## **C4 Usmeritve nosilcev urejanja prostora za pripravo osnutka OPPN**

**Zadeva:** Smernice s področja prostorskega razvoja za pripravo Občinskega podrobnega prostorskega načrta Srednja šola Sevnica, v Občini Sevnica (Dodeljen ID v zbirki prostorskih aktov: 3890)

**Zadeva: Usmeritve za pripravo OPPN srednja šola Sevnica**

**Zadeva: Strokovne usmeritve za pripravo Občinskega podrobnega prostorskega načrta Srednja šola Sevnica**

Slika 1: Izsek iz katastrskega načrta za nadgradnjo postaje Sevnica (zemljišča, predvidena za odkup, označena z zeleno barvo)

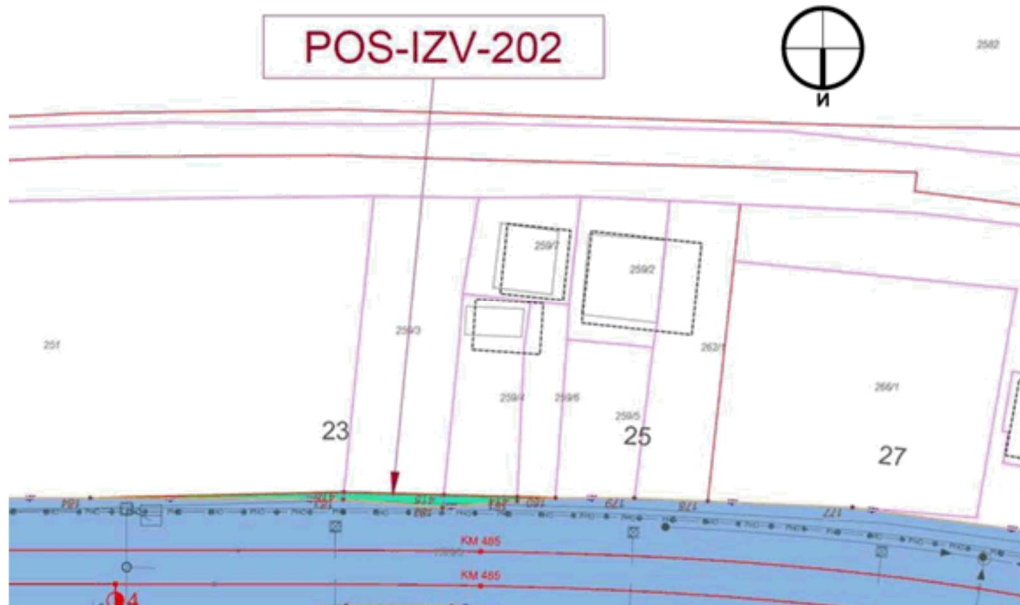
Prav tako je predvidena nadgradnja železniške postaje Sevnica, kjer že ugotavljamo, da so predvideni odkupi delov zemljiških parcel in sicer:

- parcela št. 259/3, k.o. 1379 Sevnica - velikost parcele 453 m<sup>2</sup>, za odkup predvideno 14 m<sup>2</sup>;
- parcela št. 259/4, k.o. 1379 Sevnica - velikost parcele 209 m<sup>2</sup>, za odkup predvideno 9 m<sup>2</sup>;
- parcela št. 259/6, k.o. 1379 Sevnica - velikost parcele 116 m<sup>2</sup>, za odkup predvideno 1 m<sup>2</sup>.

Menimo, da je potrebno, da se ureditve oz. meja OPPN prilagodi načrtovani investiciji nadgradnje železniške postaje Sevnica. Prikaz predvidenih posegov je na spodnji sliki.

Slika 1: Izsek iz katastrskega načrta za nadgradnjo postaje Sevnica (zemljišča, predvidena za odkup, označena z zeleno barvo)

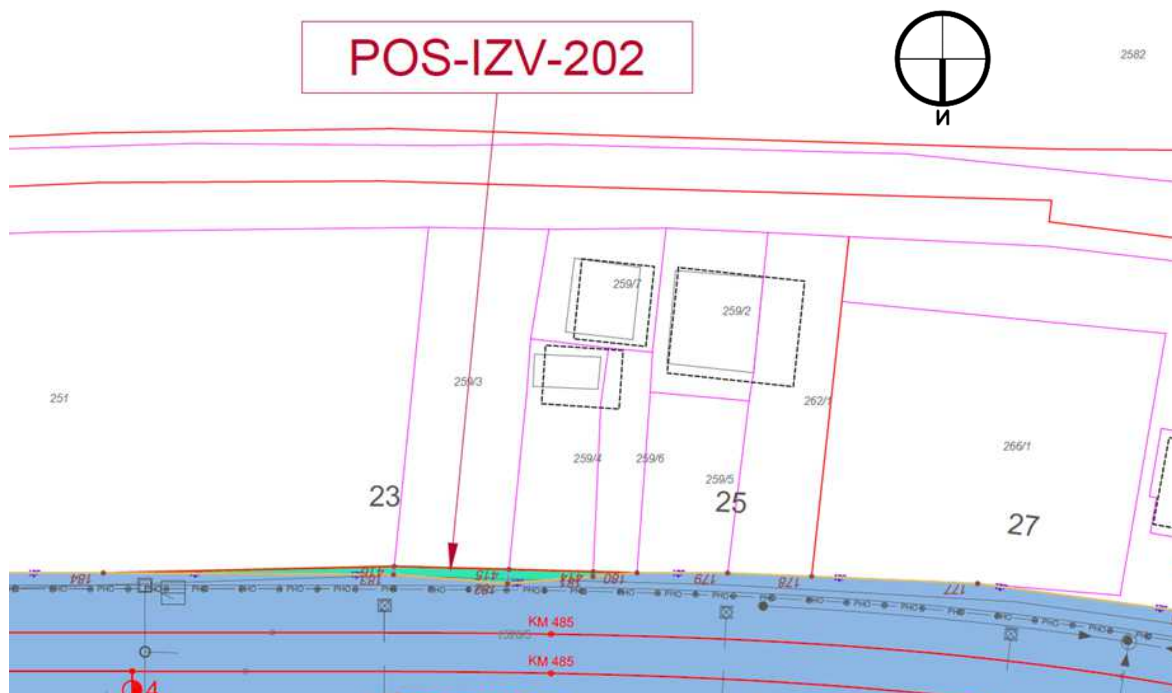
Prav tako je predvidena nadgradnja železniške postaje Sevnica, kjer že ugotavljamo, da so predvideni odkupi delov zemljiških parcel in sicer:

- parcela št. 259/3, k.o. 1379 Sevnica - velikost parcele 453 m<sup>2</sup>, za odkup predvideno 14 m<sup>2</sup>;
- parcela št. 259/4, k.o. 1379 Sevnica - velikost parcele 209 m<sup>2</sup>, za odkup predvideno 9 m<sup>2</sup>;
- parcela št. 259/6, k.o. 1379 Sevnica - velikost parcele 116 m<sup>2</sup>, za odkup predvideno 1 m<sup>2</sup>.

Menimo, da je potrebno, da se ureditve oz. meja OPPN prilagodi načrtovani investiciji nadgradnje železniške postaje Sevnica. Prikaz predvidenih posegov je na spodnji sliki.
